Old**New**

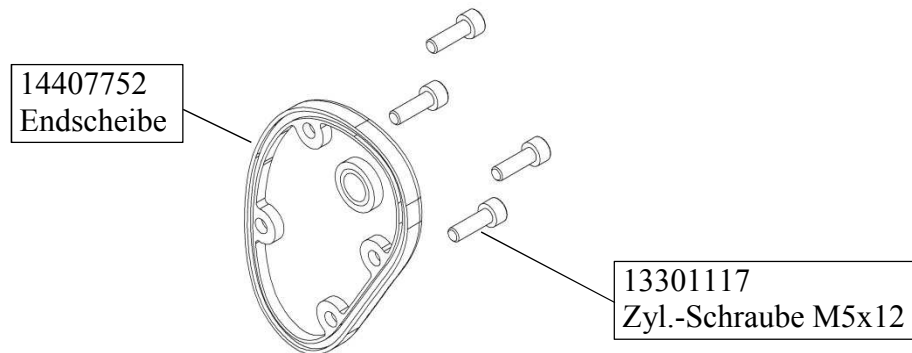
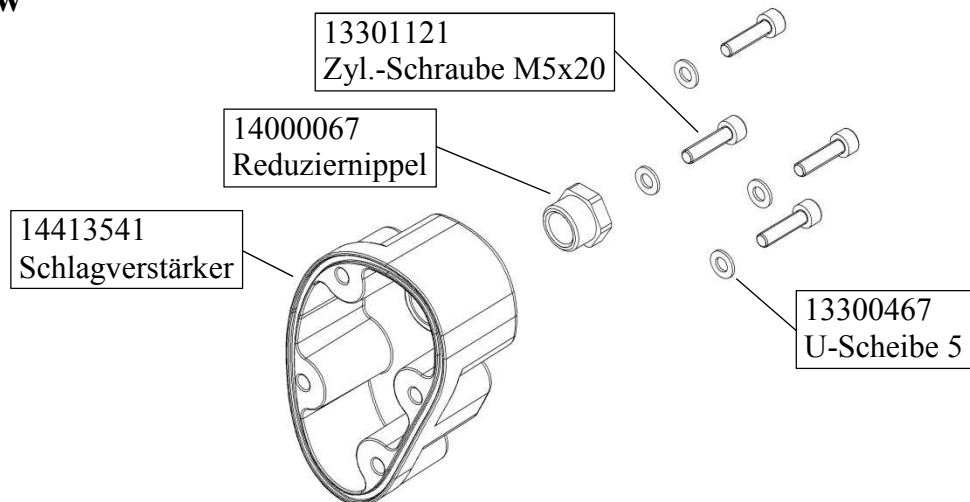
In den oben genannten Geräten wird die Endscheibe 14407752 ersetzt durch den Schlagverstärker 14413541 und die 4 Zyl.-Schrauben M5x12 (13301117) werden ersetzt durch die 4 Zyl.-Schrauben M5x20 (13301121). Hinzu kommen 4 U-Scheiben 5 (13300467) und der Reduziernippel 14000067.

In the above devices, the end disk 14407752 is replaced by the Booster 14413541 and the 4 cylinder screws M5x12 (13301117) are replaced by the 4 cylinder screws M5x20 (13301121). There are also 4 washers 5 (13300467) and the reducing nipple 14000067.
